EX. 2022-04793161-DPA#SAYOT
EX-2022-06586435 -GDEMZA-DGIRR
Dictamen sectorial pozo NOC – AREA PASO BARDAS NORTE
RUP 800-027

A través de la Resolución electrónica **RESOL-2022-379-E-GDEMZADPA#SAYOT** solicita Dictamen Sectorial al DGI de su incumbencia referido al AVISO DE PROYECTO PERFORACIÓN Y ESTIMULACIÓN HIDRÁULICA DE **POZO YPF.MdN.PBN.x101 (pil+h)**, Área de Concesión de Explotación Paso de las Bardas Norte, Departamento de Malargüe, Provincia de Mendoza.

El presente Dictamen Sectorial corresponde al análisis respecto Proyecto del **pozo exploratorio horizontal YPF.MdN.PBN.x-101(h) Paso de las Bardas Norte**. La perforación del pozo se realizará en Reservoirio No Convencional.

Imagen N°5 - Esquema de cañerías y programa de cementación del pozo proyectado

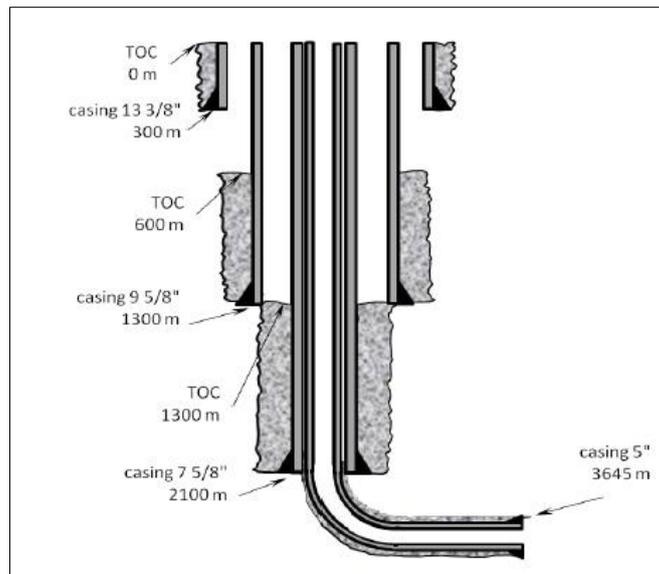
- En caso que durante el perfilaje se detecta agua dulce en cercanías al zapato de la cañería guía, el cemento deberá programarse para alcanzar el zapato del caño anterior asegurando el total aislamiento de acuíferos.

- La cañería guía del pozo debe ser cementada en toda su longitud para proteger los acuíferos y si de la localización del pozo a perforar existe espesores del Grupo Neuquén interpretación de los perfiles eléctricos a pozo abierto (Res. 778/96, Anexo V) se deduce la existencia de acuíferos a proteger por debajo del zapato de la cañería guía se deberá punzar las zonas a proteger y cementar hasta cubrirlos totalmente mediante cementación auxiliar. (Res. DGI 249/18).
- La integridad mecánica de cada pozo a ser estimulado hidráulicamente debe ser garantizada mediante Informe Técnico del organismo competente a partir de la información requerida en el Decreto 248/18, Art. 7, Capítulo 1 “De los estudios previos” y ser presentado al DGI previo al inicio de las actividades de estimulación hidráulica.

Imagen N°6 – Localización de posibles pozos monitores

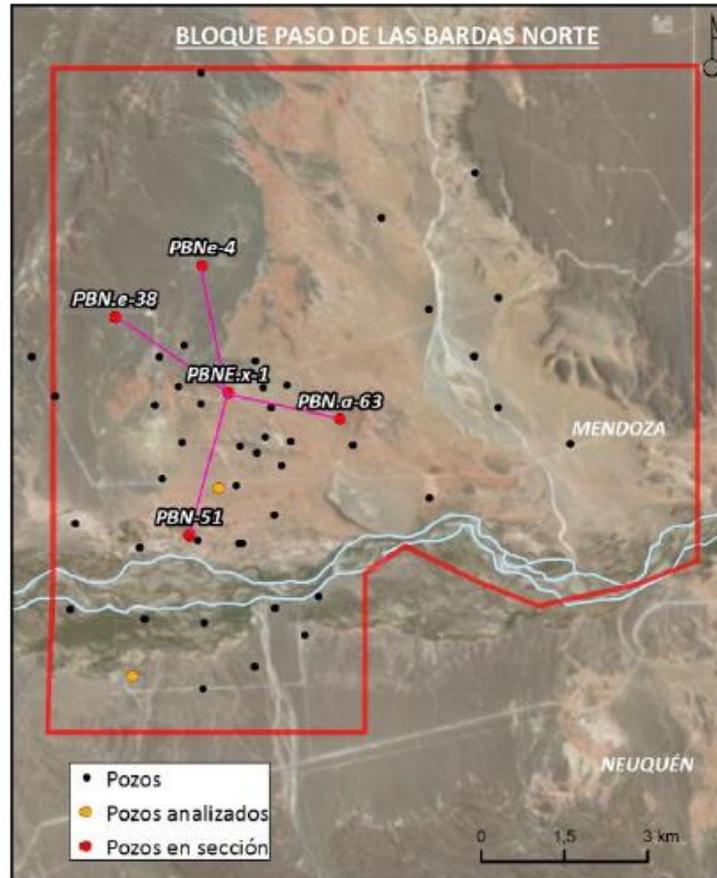
- iv. En base a los resultados obtenidos, el estudio propone la ubicación de un pozo monitor por bloque, presenta ubicaciones tentativas y el diseño cada uno de ellos, siguiendo las zonas acuíferas definidas por el análisis petrofísico. El fin de estos pozos es por un lado corroborar la presencia de los acuíferos y su calidad y permitir el monitoreo de los mismos. Esta propuesta fue oportunamente evaluada y aprobada por esta Subdirección. La ubicación y diseño de los pozos se encuentra en el capítulo

- Se solicita a YPF S.A., la presentación de los resultados de la perforación de los pozos de monitoreo propuestos en el estudio hidrogeológico, el análisis de la información generada a partir de los mismos y cualquier otra información relevante generada entre 2019 y 2022, deben ser presentadas como actualización del estudio hidrogeológico, en parte del cumplimiento de la Res. 249/18 del DGI.
